大飯発電所3号炉 高経年化技術評価 審査会合における指摘事項の回答

関西電力株式会社

2021年9月13日

審査会合における指摘事項の一覧

図 原子炉格納容器バウンダリ機能に係るリークパス

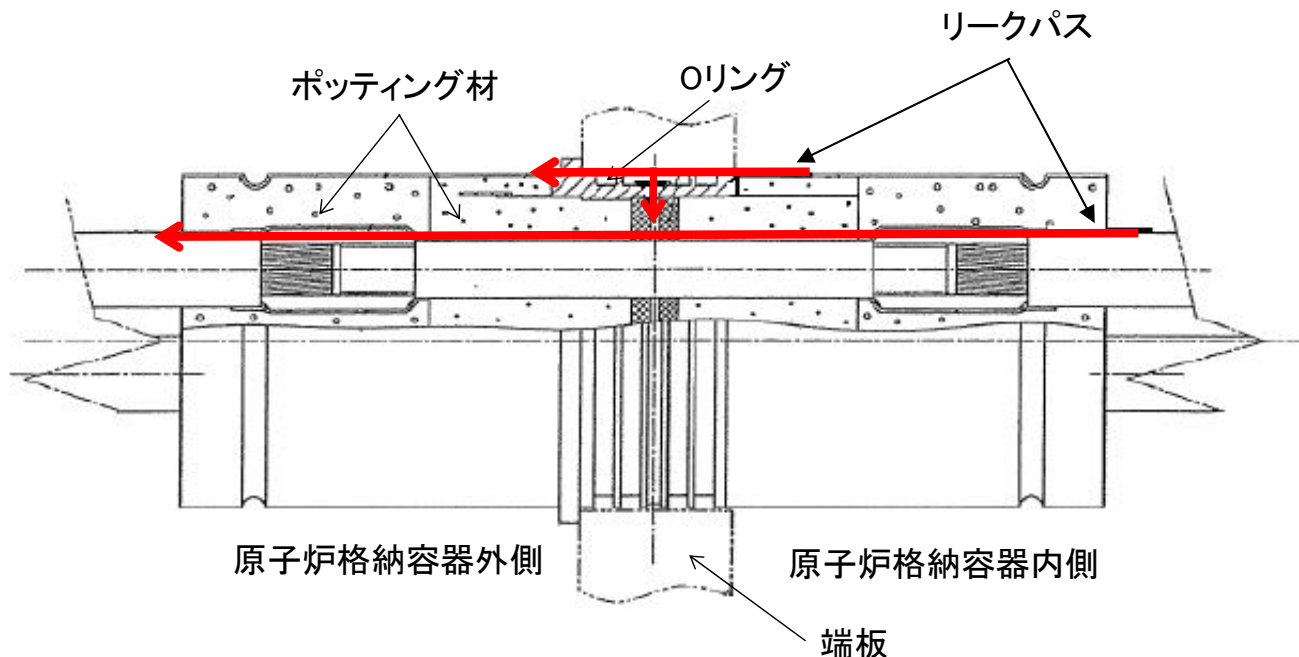
No	指摘／質問事項	回答
① (絶縁低下)	電気ペネトレーションの気密性低下事象について事象分類の考え方を整理すること	本日回答
② (コンクリート 構造物)	気中帯、干満帯での塩分浸透の分析方法について土木学会での考えの取扱いを補足説明資料に追記すること	本日回答

ポッティング材(エポキシ樹脂)は有機物であり、熱および放射線により経年劣化が進行し、接着力の低下により気密性が低下した場合、図に示すようにリークパスが原子炉格納容器内より原子炉格納容器外側まで至ることによって、原子炉格納容器バウンダリに係る気密性低下を起こす可能性がある。

また、Oリング(EPゴム)は有機物であり、熱および放射線により経年劣化が進行し、気密性が低下した場合、図に示すようにリークパスが原子炉格納容器内より原子炉格納容器外側まで至ることによって、原子炉格納容器バウンダリ機能に係る気密性低下を起こす可能性がある。

原子炉格納容器バウンダリ機能に係る気密性低下は、6事象以外の事象であるが、劣化対象となる部位(有機物)および起因となる要因は絶縁低下と同じであり、また、同じ長期健全性試験(電気ペネトレーションの要求機能を踏まえた設計、試験、認定に係る要件を定めた規格 IEEE Std.317-2013に準拠。同一供試体に対して判定試験のみ絶縁低下の確認試験とは別に実施。)にて検証していることから、原子炉格納容器バウンダリ機能に係る気密性低下を絶縁低下と同等の○事象(高経年化対策上着目すべき経年劣化事象)として評価することとする。

b. データを選定した回帰分析の結果 (塩化物イオン濃度の測定結果および拡散方程式のグラフ)

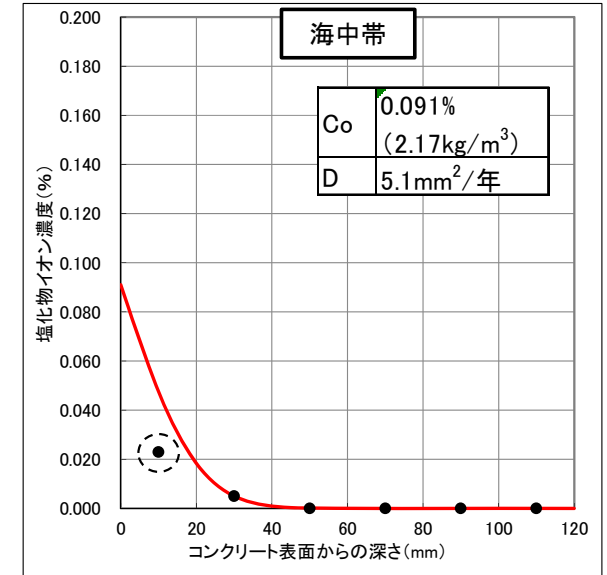
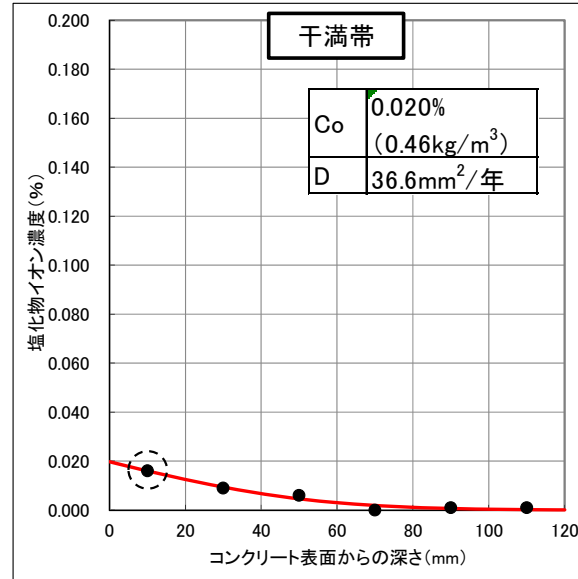
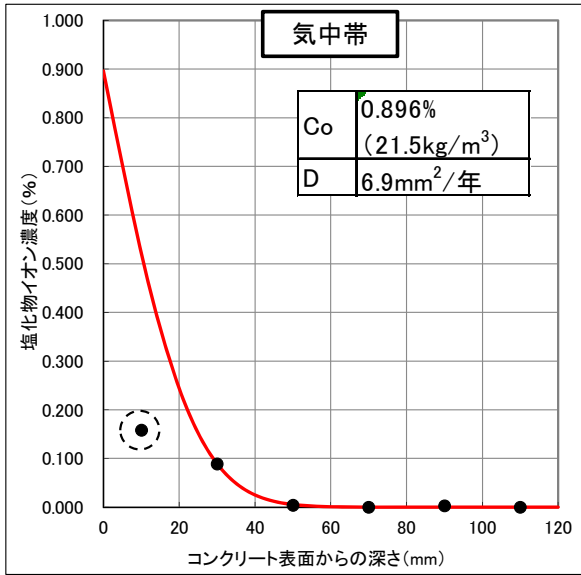
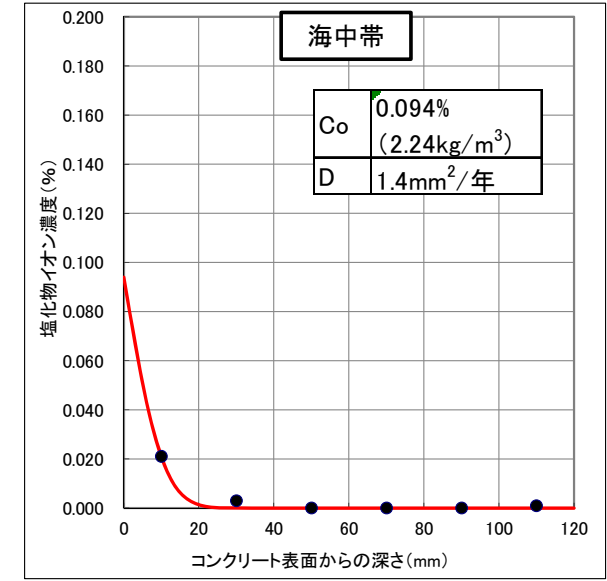
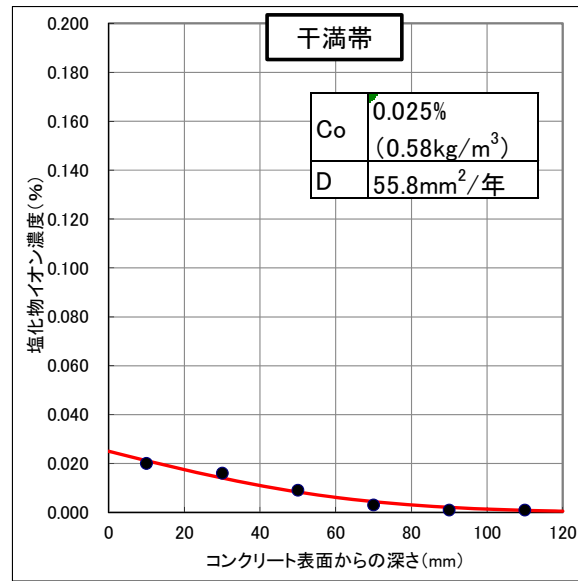
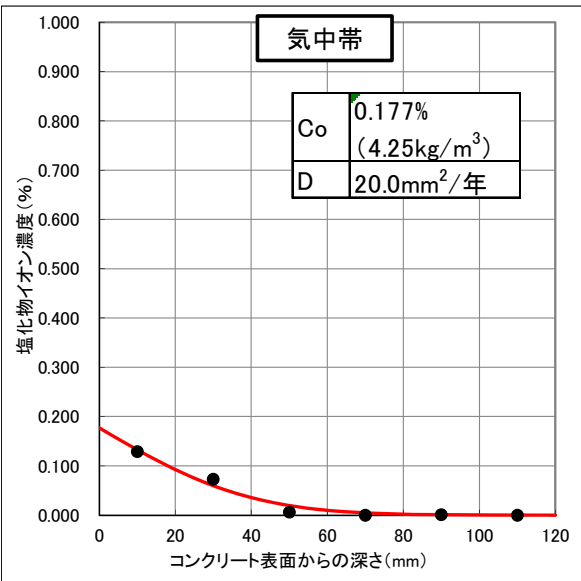
② 気中帯、干満帯での塩分浸透の分析方法について土木学会での考えによる取扱い

- ①塩化物イオン濃度は、気中帯、干満帯および海中帯のそれぞれに対して、3箇所(No.1、No.2、No.3)のコア採取により実施をしている
- ②拡散方程式(D及び C_0)は、気中帯、干満帯および海中帯のそれぞれに対して、測定された塩化物イオン濃度を回帰分析することで評価する。評価はコア(No.1、No.2、No.3)の平均値を用いる場合と、コア(No.1、No.2、No.3)の単独値を用いる場合の双方について実施した
- ③回帰分析に当たっては、土木学会規準「実構造物におけるコンクリート中の全塩化物イオン分布の測定方法(案)(JSCE-G 573-2003 コンクリート委員会・規準関連小委員会)」を参考に、中性化の影響を考慮し、コンクリート表面に近い領域(0~20mm)の測定値を用いる場合と用いない場合の影響を検討し影響の大きな方を採用した

塩化物イオン濃度測定結果コア(No.1、No.2、No.3)の単独値を用いて回帰分析を行った結果

見直し後

塩化物イオン濃度測定結果コア(No.1、No.2、No.3)の平均値を用いて回帰分析を行った結果

見直し前
